改善対策届出書

改善対策届出番号	465	改善対策開始日	平成27年4月9日
不具合状態にあると認める構造、装置又は性能の状況及びその原因	救急車のサイレン音量徐変機能付きサイレンアンプ（架装メーカーオプション）において、制御プログラムが不適切なため、サイレン吹鳴と連動して警光灯が点灯しない場合がある。		
改善対策の内容	全車両、サイレンアンプを対策品と交換する。		
自動車使用者及び自動車分解整備事業者に周知させるための措置	<ul style="list-style-type: none"> ・使用者：ダイレクトメール等で通知する。 ・自動車分解整備事業者：使用者を全て把握しているため、周知のための措置はとらない。 ・改善実施済車には、その旨を点検整備記録簿に記載する。

改善箇所説明図

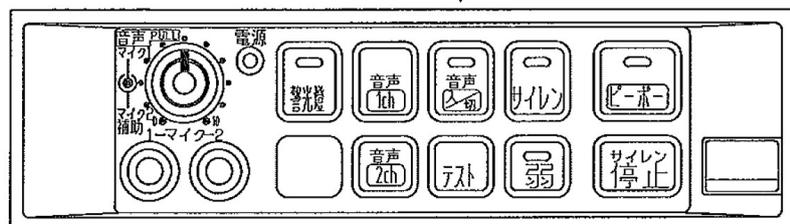
不具合発生箇所

サイレンアンプ

〔 救急車のサイレン音量徐変機能付きサイレンアンプ(架装メーカーオプション)において、 〕

全車両、サイレンアンプを対策品と交換する。
